**Bauleitplanung der Schöfferstadt Gernsheim, Gemarkung Allmendfeld;  
Bebauungsplan „Golfsportanlage Hof Gräbenbruch“, 2. Bauabschnitt - 1. Änderung  
Beteiligung der Behörden und sonstiger Träger öffentlicher Belange gemäß § 4 Abs. 1  
BauGB**

## **Bauleitplanung der Schöfferstadt Gernsheim, Gemarkung Allmendfeld Bebauungsplan „Golfsportanlage Hof Gräbenbruch“, 2. Bauabschnitt – 1. Änderung**

**Bauleitplanung der Schöfferstadt Gernsheim, Gemarkung Allmenfeld,  
Bebauungsplanentwurf "Golfsportanlage Hof Gräbenbruch",  
2. Bauabschnitt - 1. Änderung  
Stellungnahme gemäß § 4 Abs. 1 BauGB**

### Übersichtsplan

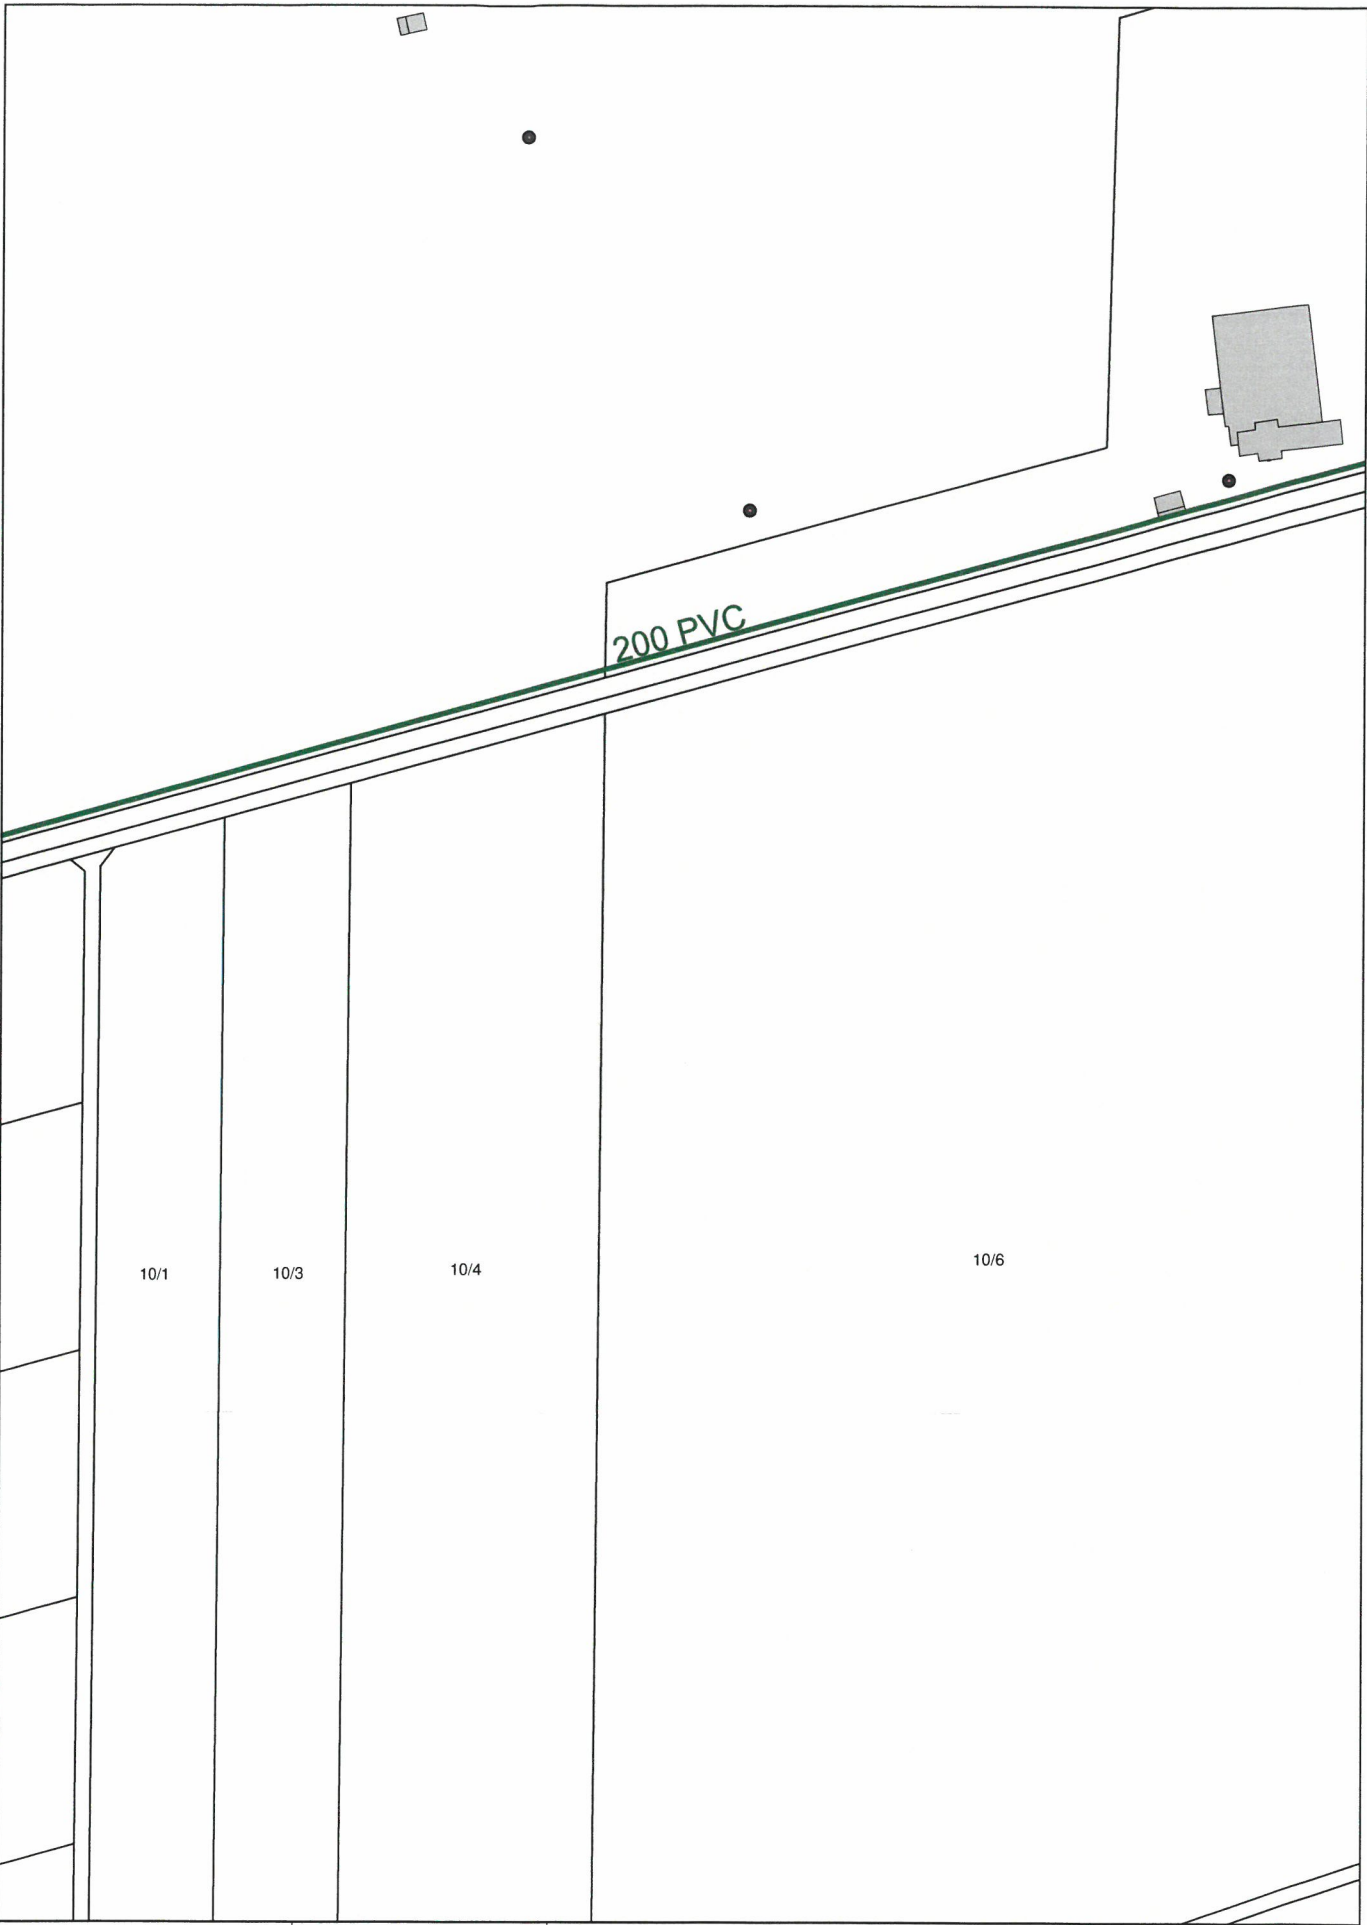
Im Bereich der von Ihnen geplanten Maßnahme befinden sich Rohrleitungsanlagen mit Unterflurhydranten einer teilortsfesten Beregnungsanlage des WHR.

In den beigefügten Plänen „02.07.21-Übersichtsplan-WHR-Allmendfeld-Golfsportanlage sowie der Detailplan 01“, (Maßstab im Planauszug), haben wir die ungefähre Lage der Leitungen dargestellt und in „grün“ markiert.

Nach DVGW-Regelwerk W 400-1 befinden sich die Rohrleitungen in einem dimensionsabhängigen Schutzstreifen von 2 bis 5 m rechts und links der Rohrachse. Dieser Schutzstreifen dient zur Sicherung der Rohrleitung vor Beschädigung und zur Erhaltung der Zugänglichkeit für die Instandhaltung. Innerhalb des Schutzstreifens sind Abgrabungen und Aufschüttungen sowie Überbauungen nicht zulässig. Bei der Verlegung von Leitungen und Kabeln sind Schutzabstände zu beachten. Querungen sind im rechten Winkel mit einem lichten Abstand von mind. 0,50 m auszuführen. Parallelverlegungen sind im Abstand von mind. 1,0 m auszuführen. Weiterhin darf der Schutzstreifen nicht mit Bäumen oder tiefwurzelnden Sträuchern bepflanzt werden.

Unter Verweis auf die vorgenannten Schutzanforderungen kommt es bei planmäßiger Umsetzung Ihrer Baumaßnahme zu Zielkonflikten mit dem Leitungsbestand des WHR.

Über die Anforderungen hinaus, die für den Schutzstreifen der Leitung gelten, sind alle Baumaßnahmen im Abstand von 10 m zu den Rohrleitungen und Anlagen des WHR anzuzeigen und abzustimmen, da nicht ausgeschlossen werden kann, dass es auch durch die Befahrung mit schweren Baufahrzeugen, Rammarbeiten etc. zu einer Schädigung der Anlagen des WHR kommen kann.

Sofern die gekennzeichneten Flächen dauerhaft der landwirtschaftlichen Nutzung entzogen werden, ist dies anzuzeigen. In diesem Fall wird der vorhandene Unterflurhydrant zurückgebaut.
